Fagnotat

Vår referanse: PLAN-2022/20537-40
Saksbehandler: Helene Lyssand
Dato: 18.07.2025

Forslag til detaljregulering anbefales vedtatt med endringer Årstad. Gnr. 159, Bnr. 190 mfl., delfelt S15 Mindemyren ArealPlan-ID 66000000

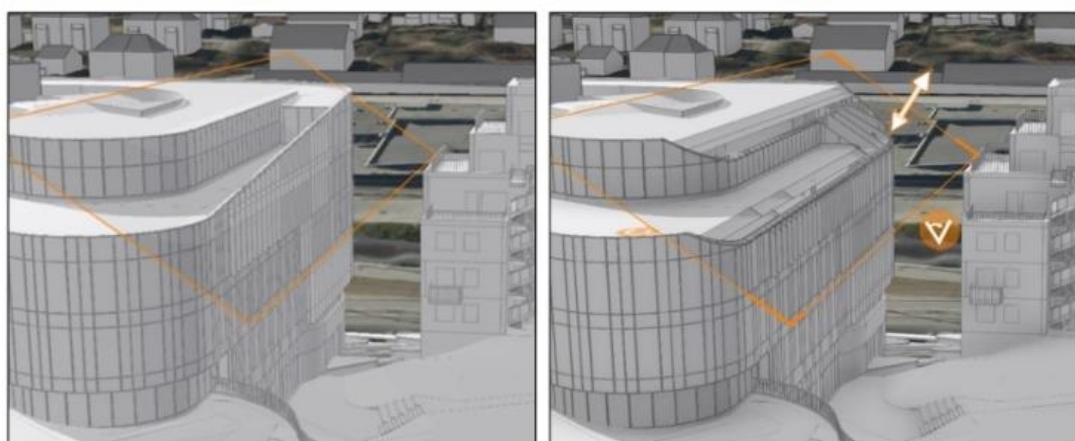
Figur 4: Utsnitt av 3D-modell. Svart linje markerer solfylte områder vårjevndøgn henholdsvis kl. 12 og kl. 14. Øvrige areal som får sol knyttes til en skråstilling av 5. og 6 etasje, ref. figur under.

Etter Plan- og bygningsetatens vurdering bør uteoppholdsarealet bearbeides slik at man får et bedre tilpasset terreng, og slik at deler av terrenget heves. Dette vil gi rom for å etablere en gangvei med bedre linjeføring og bedre stigningsforhold og vil også medføre bedre solforhold i gårdsrommet.

Figur 5: Utsnitt av 3D-modell. **Bildet til høyre viser en justering tilsvarende PBEs anbefaling:**
6. etasje: Lengden og bredden på bearbeidet volumet utgjør om lag $43 \times 2,6$ meter. Innenfor dette arealet foreslås etasjehøyden redusert med 0,4 meter (fra 4 til 3,6 meter).
5. etasje: Lengden og bredden på bearbeidet volumet utgjør om lag $50 \times 1,55$ meter. Innenfor dette arealet foreslås etasjehøyden redusert med 1 meter (fra 4 til 3 meter).

Figur 6: Oversiktsbilde viser universell utformet gangveg (brun farge) og dens kobling til kontorbygget. Hvit sirkel angir plassering av torg, som knyttes til knyttet kantine/ cafe (hvit sirkel).

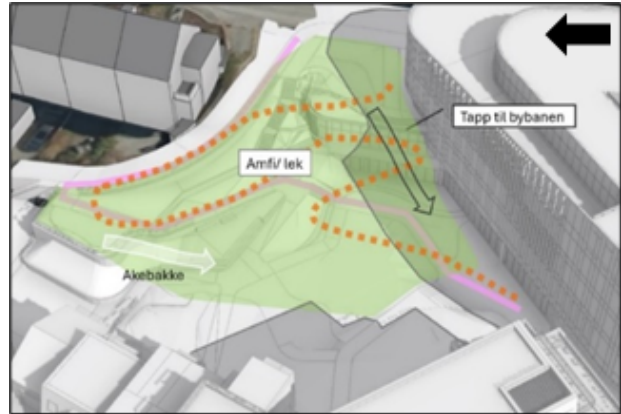
Grønn farge angir områder som må bearbeides.

Oransje stiplet strek antyder plassering av rampen, tilknyttet den nye parken ved Svaneviksveien. Rosa strek viser universell utformet gangvei jf. foreliggende plangrep.

Areal med oransje farge markerer deler av 1. etasje som omfattes av foreslåtte endring. Dette tilsvarer om lag 250 m² pr. etasje.

Vi anbefaler at bebyggelse under #3 skal ligge under ferdig terreng. F_UTE1-3, f_AUT1 og f_GG 2-3 formes slik at terrenget treffer gesimslinjen til #3.

Figur 9: Fotomontasje som viser ny bebyggelsen mot kanalen (hus 1 og 2) og deler av nabobebyggelsen/småhusbebyggelsen i Svaneviksveien, som også vises på fotografi. Takvinkel på nabobebyggelsen er rundt 40 grader. Fotografiet er tatt av saksbehandler.

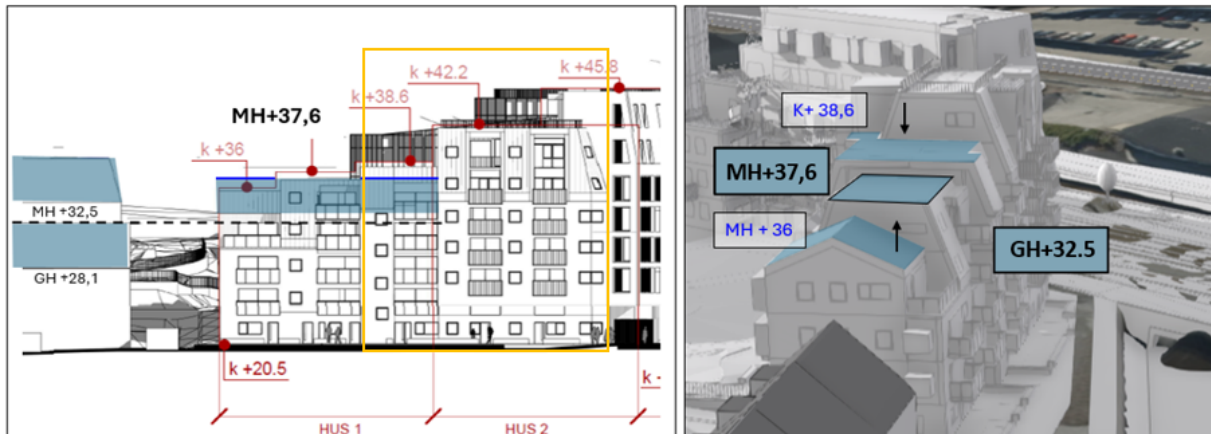
Vi anbefaler følgende endringer for bebyggelsen med fasade mot gatetun f_GG1 (hus 1-2):

- **Bebyggelse med mønehøyde MH kote +36 økes til MH +37,6. Byggehøyde kote +38,6 reduseres til MH kote +37,6. Maksimal gesimshøyde GH er +32,5.** Se ref. figur 9

- i. Felt KBA1: Bebyggelse med mønehøyde MH kote +36 økes til MH +37,6. Gesimshøyde GH +38,6 endres til mønehøyde MH kote +37,6. Maksimal gesimshøyde GH er + 32,5. Se ref. figur 9.

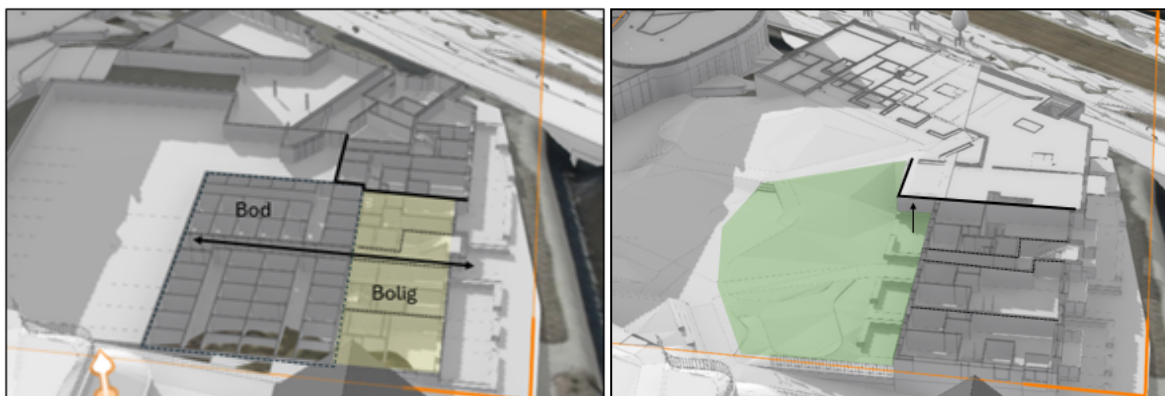
Mot kanalen legges det til rette for 4 boenheter i 1. etasje, som omtales som «familieleiligheter» og går over to plan. I planforslaget er etasjehøyden satt til 3 meter for boliger mot gangveien langs kanalen. Gangvegen langs kanalen/ Solheimsvatnet utgjør en viktig gangforbindelse. Derfor har PBE gjennom planprosessen anbefalt forslagstiller å videreføre områdeplanens bestemmelse om at brutto etasjehøyde på gateplan skal være minimum 4 meter. Hensikten er å skjerme førsteetasjer og forhager mot sjenerende innsyn, ved at brutto gulvnivå og forhage heves med 0,5 – 1 meter. Dette vi gi en privat sone inn mot boligene og sikrer akseptabel bokvalitet også i 1. etasje.

Endringen vil føre til at gulvnivået i øvrige etasjer vil ligge 0,5-1 meter høyere. Dette inkluderer også de deler av gårdsrommet og garasjeanlegget som settes av til bodareal og parkering. Forslagstiller har ikke ønsket å følge opp innspillet.

- **Brutto etasjehøyde på gateplan økes fra 3 til 4 meter. For bolig skal gulvnivå i første etasje og forhage heves fra nivå på gangveg/ gatetun med 0,5 – 1 meter.**

Figur 12: Prinsippsnitt av hus 2. Forslagsstillers skisse til venstre, og PBE sine forslag til endringer til høyre. Foreslåtte endringer av maksimal utkraging av balkonger er vist med blå tekst.

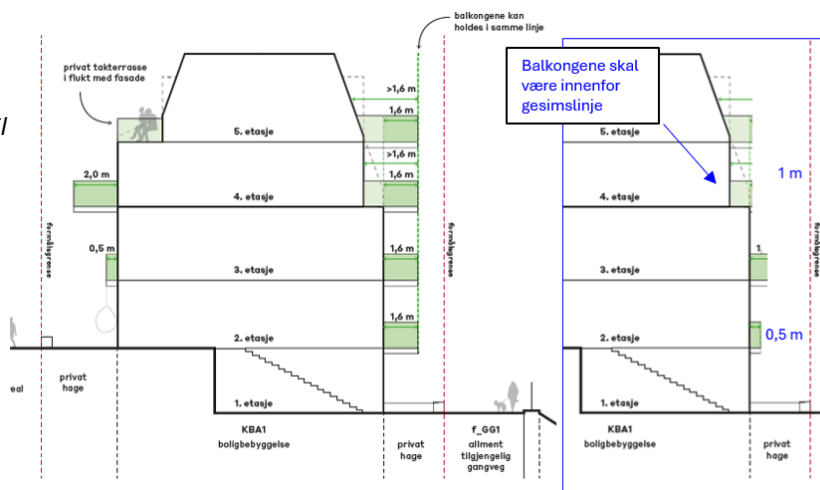
Forslagsstillers forslag til bestemmelser angir at arker, takopplett og kobbhus kan etableres på skrå takflater og skal ikke være bredere enn 4,5 meter. Samme bredde er gjort gjeldende for balkonger som vender mot kanalen. Dersom gjeldende plangrep videreføres, vil maksimal utbygging av ark, kobbhus og balkonger kunne tilsvare over halve fasaden mot gaten/ kanalen³. Dersom en fasade eller takflate skal oppfattes som en hel flate, kan man ikke ha oppbygg/ utkragede deler som dekker mer enn ca. 1/3 av bredden. Dette følger av prinsippet om det gylne snitt. Det gylne snitt er en måte å dele et linjestykke på slik at de to delene står i et bestemt forhold til hverandre og til helheten. Det gylne snitt har blitt brukt som grunnlag for komposisjon av bilder og arkitektur siden antikken, og har blitt oppfattet som en vakker og harmonisk måte å dele opp bygninger og en bildeflate på.

De nye boligene skal sikres tilfredsstillende bokvaliteter samtidig som det må tas hensyn til det eksisterende bygningsmiljøet i området. Balkonger kan bidra til bokvalitet, men PBE vurderer at en mer variert tilnærming vil kunne gi en bedre og mer stedstilpasset arkitektur. De fleste leilighetene er planlagt med balkong inn mot gårdsrommet. Balkongene ut mot kanalen, på nordsiden av bebyggelsen, vil derfor utgjøre et supplement til disse. Vi anbefaler at dybde på balkonger blir redusert, som vist på skissen nedenfor. Skissen til venstre er hentet fra forslagsstillers formingsveileder, og skissen til høyre er PBE sine forslag til endringer.

- Arker, takopplett og kobbhus kan utgjøre maksimalt 30 % av gesimslengden, som i plankartet vist med GH +38,6 og GH +42,2. Summen av balkonger kan tilsvare maksimalt 30 % av fasadelengden. Maksimal utkraging på balkonger er vist i prinsippsnitt, jf. figur 12.

Ønskes dypere balkonger enn dette, kan det løses ved å trekke inn vegglivet innenfor balkongene.

Figur 16: Snitt viser bebyggelse og plassering av kjellernivå. Bilde til høyre viser kjellernivå for bolig-bebyggelsen. Parkeringsplasser for bil er vist med gulfarge. Deler av anlegget skal også benyttes til boder og sykkelparkering.

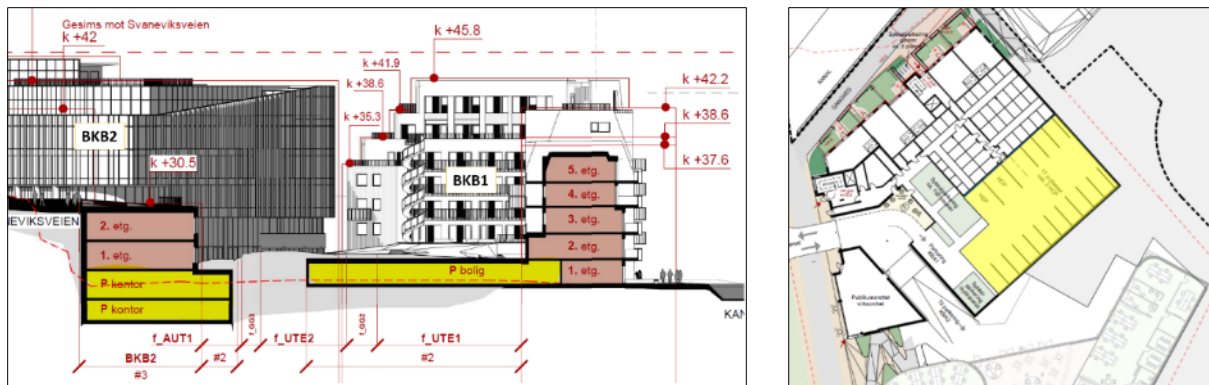
I forbindelse med planarbeidet for Delfelt S4 (innsigelsespunkt) har PBE i dialog med Statens vegvesen og VLFK forhandlet frem en **parkeringsdekning på 0,4 pr. 100 m² for bolig og 0,2 pr. 100 m² for andre formål.** Delfelt S15 ligger ved Mindemyren bybanestopp og grenser til delfelt S14 mot vest. Med utgangspunkt i planområdets sentrale beliggenhet og svært gode tilknytning til kollektiv-, gang- og sykkelveinett er det ikke grunnlag for at parkeringsdekningen skal være høyere enn hva som er lagt til grunn for øvrige delfelt på Mindemyren. Videre foreslår vi en justering av parkeringsdekning i tråd med fremforhandlet parkeringsdekning for delfelt S14.

En reduksjon i antall parkeringsplasser kan føre til at parkeringskjelleren ikke bygges ut i det omfanget som er vist. Dette vil være positivt med tanke på etablering av ny grønnstruktur, overvannsfordrøynig, bærekraft og byggekostnader. Eksisterende parkeringskjeller under dagens kontorbygg rommer ca. 32 plasser og er etablert med to parkeringsnivå under bakken.

- ix. 3.1.3.a endres til: Bilparkering skal etableres i parkeringsanlegg. Det tillates inntil 45 plasser inkludert eksisterende parkeringsanlegg.
 - x. 3.1.3.d endres til: Sykkelparkering skal i all hovedsak etableres i innendørs parkeringsanlegg eller under tak, med mulighet for å låse fast syklene. Det skal etableres egen tilkomst til sykkelparkering, dimensjonert for sykkelvogn/lastesykkel. Adkomst til sykkelparkeringsplasser for felt KBA1 og KBA. skal være separert fra biltrafikk, og dimensjonert for sykkelvogn/lastesykkel. Minste bredde skal være 1,5 meter. Sykkeladkomst til felt KBA1 kan løses som en del av gangpassasje for gående. Minste bredde skal da være 2,2 meter. Andel parkeringsplasser for sykkelvogner/ transportsykler skal være 20 %. Sykkelparkeringsplasser for besøkende skal plasseres nær inngangsparti, og kan plasseres utendørs på fellesarealer. Sykkelparkering skal ikke være til hinder for fotgjengere. Alle sykler skal kunne låses til en fast installasjon.

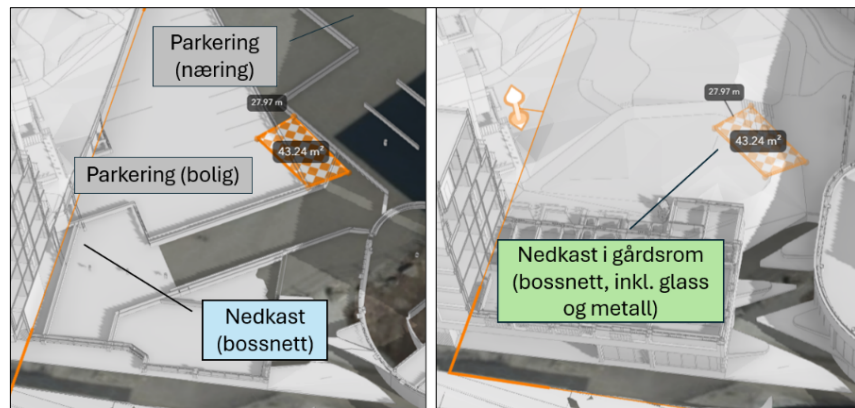
Nedkast til avfallstyper som løses via bosnett, planlegges etablert i parkeringskjeller, i tilknytning til kjøreveg. Forslagstiller viser til at avfallet fra næring i stor grad vil være sekker og større volumer, hvilket tilsier at det vil være praktisk å ha tilgang til nedkast via parkeringsanlegget. Etter pkt. 3.1.6 skal nedkast være fysisk skilt fra veien med kantstein, gjerde eller vegg, eller en kombinasjon av disse. Plan- og bygningsetaten er negativ til denne plasseringen og har etterspurt en utendørs løsning. Forslagsstiller har ikke ønsket å imøtekomme dette.

PBE vurderer at en løsning med nedkast i dagen vil være å det beste alternativet. Myke trafikanter prioriteres ved en slik løsning. I tillegg gir dette en mulighet for å samlokalisere alle avfallstyper. Dette gjør at det oppleves enklere å kaste de ulike avfallstypene, og det bidrar til å øke sorteringsgraden. Som følge av overnevnte fremmes følgende endringer:

Nedkast skal plasseres i sammenheng med oppbyggingen av den universelt utformede gangveien/ gårdsrommet. Dette inkluderer også nedkast for glass og metall. Dette vil kreve en omprosjektering av foreliggende prosjekt når det gjelder takhøyde i parkeringskjeller og adkomst til denne.
